Ofício nº 2772/2026/SG

Referência: Req nº 4605/2026
Vereador Juraci Scheffer

**Memorando 58.761/2026**

ASSUNTO: Solicitação de elaboração de nova planta para a Rua Maria Eugênia Rezende, Bairro Teixeiras, mediante alteração da planta originária com exclusão de rotatória

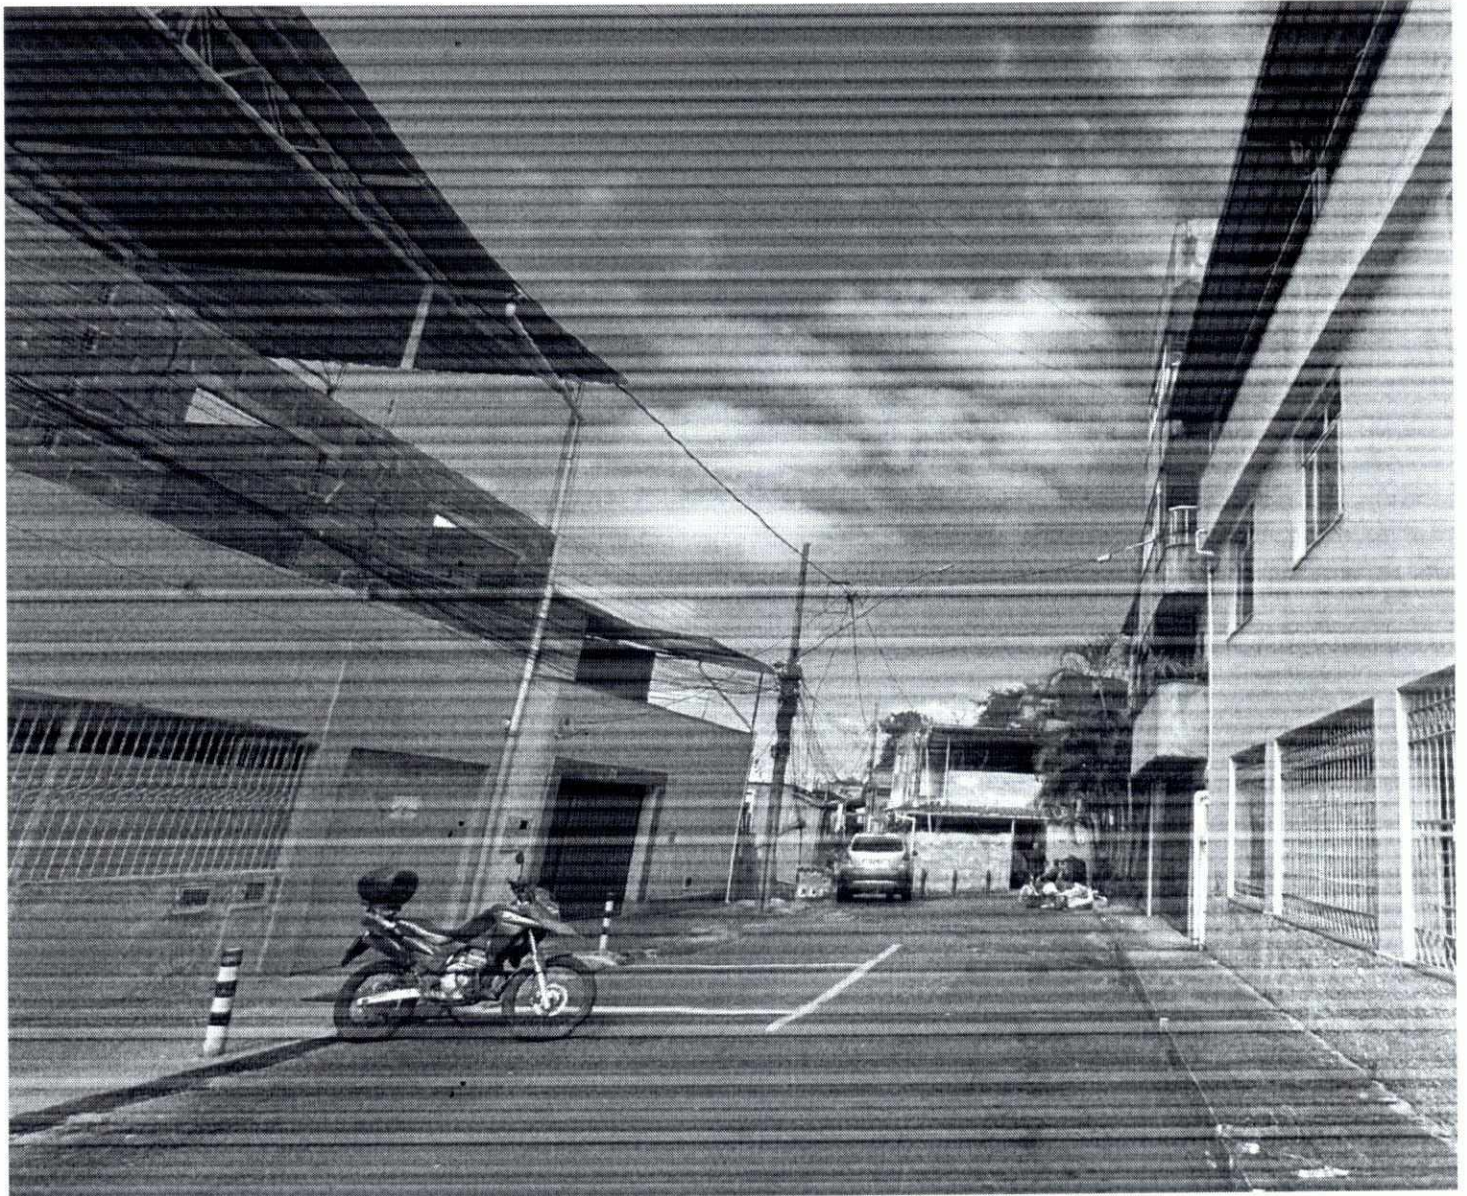
Em resposta ao Despacho 11, o Departamento de Planejamento Viário (DPV), informa-se que a Rua Maria Eugênia de Rezende classifica-se funcionalmente como via local, com volume veicular baixo, predominância de veículos de passeio e de serviço, e perfil de uso essencialmente residencial. Por ocasião da visita técnica realizada em 18 de agosto de 2026, conforme foto em anexo, foi possível constatar que a via configura topologia de um único acesso, sem saída alternativa, e que a existência de um viradouro ao seu final constituiria o único espaço tecnicamente adequado para a realização de manobras de retorno por todos os veículos que acessam o trecho, independentemente de sua categoria ou finalidade.

Do ponto de vista da segurança viária, o viradouro exerce função insubstituível no contexto operacional da via. Sua ausência força os condutores a realizarem manobras improvisadas, que incluem a marcha a ré em extensões inadequadas e sem visibilidade suficiente, a utilização de acessos de garagens particulares para conversão sem o consentimento ou a previsibilidade dos moradores, a invasão de calçadas e espaços destinados à circulação de pedestres, e a realização de conversões em três ou mais tempos em espaço insuficiente, gerando pontos de conflito com outros veículos e com pedestres. Cada uma dessas situações representa um fator de risco concreto, com potencial de geração de sinistros de trânsito. A existência do viradouro eliminaria esses fatores de risco ao oferecer um espaço dimensionado, sinalizado e tecnicamente adequado para a realização da manobra de retorno, reduzindo os pontos de conflito e contribuindo diretamente para a segurança de todos os usuários da via, com especial benefício para os pedestres e demais usuários vulneráveis que circulam no entorno.

A inexistência do dispositivo prejudica, ainda, a prestação de serviços essenciais à população residente. Os veículos de coleta de resíduos sólidos urbanos, em razão de suas dimensões e raio de giro, não dispõem de condições técnicas para realizar manobras de retorno em espaço viário convencional, tornando o viradouro o único ponto viável para essa operação. Da mesma forma, os caminhões de médio porte utilizados na distribuição de gás e no transporte de materiais de construção dependem do dispositivo para concluir suas operações com segurança, assim como os veículos utilitários e caminhões leves empregados por empresas de mudança e transportadoras, que necessitam de espaço adequado para manobra após a descarga. Igualmente relevante é a dependência dos veículos de manutenção de infraestrutura urbana, pertencentes às concessionárias de energia elétrica, água e saneamento, que frequentemente operam com equipamentos de grande porte e necessitam de dispositivo de retorno para acessar e sair da via com segurança. A ausência do viradouro compromete diretamente a regularidade de todos esses serviços, impondo às empresas prestadoras e aos próprios moradores um ônus operacional injustificável, sem qualquer contrapartida técnica que o justifique.

Acrescente-se que o viradouro desempenha papel crítico na garantia do acesso eficiente de veículos de emergência ao trecho. Viaturas do Corpo de Bombeiros, ambulâncias do Serviço de Atendimento Móvel de Urgência (SAMU) e veículos da Defesa Civil necessitam, após a conclusão de suas operações, de condições seguras e ágeis para realizar o retorno e deixar o local com a celeridade que as situações de emergências exigem. A ausência de dispositivo de retorno adequado impõe a esses veículos a necessidade de realizar

manobras complexas em espaço insuficiente, comprometendo o tempo de resposta e a segurança das operações de socorro. Em situações de emergências, cada minuto é determinante para o resultado do atendimento, e qualquer obstáculo operacional que retarde a saída da viatura representa risco direto à vida humana, dimensão que, por si só, seria suficiente para justificar tecnicamente a implantação do dispositivo.

Nesse contexto, a emissão de planta que contemple a supressão ou a não previsão do viradouro não se configura como opção discricionária da administração municipal, mas como desconsideração de padrões técnicos consagrados pela engenharia de tráfego e pelo planejamento urbano, cuja inobservância implicaria a criação deliberada de um déficit de segurança e operacionalidade na via, com potencial responsabilização do poder público pelos danos decorrentes. A eliminação do dispositivo produziria, de forma imediata e previsível, o aumento do risco de sinistros decorrentes de manobras improvisadas em espaço inadequado, com risco direto para os pedestres que circulam na via, o comprometimento da coleta regular de resíduos sólidos pela inviabilização prática do acesso de veículos coletores ao trecho, com reflexos diretos nas condições sanitárias e ambientais da área, a dificuldade operacional para a saída de viaturas de emergência após atendimentos, representando risco adicional de natureza grave, e o prejuízo imposto aos moradores pela impossibilidade de receber serviços essenciais de entrega e abastecimento. Todos esses impactos configurariam, em conjunto, uma situação de não conformidade técnica com as diretrizes normativas de projeto viário para vias sem saída, além do agravamento dos pontos de conflito entre veículos em manobra e usuários vulneráveis.

Diante do exposto e considerando que a inexistência do viradouro implica a criação de um passivo de segurança viária de responsabilidade da administração pública, sem qualquer benefício técnico, operacional ou urbanístico que o justifique, recomenda-se a implantação do dispositivo ao final da Rua Maria Eugênia de Rezende, com o correspondente aprimoramento da sinalização vertical, de modo a otimizar sua utilização e reforçar sua função de segurança no contexto da via local em que se insere.
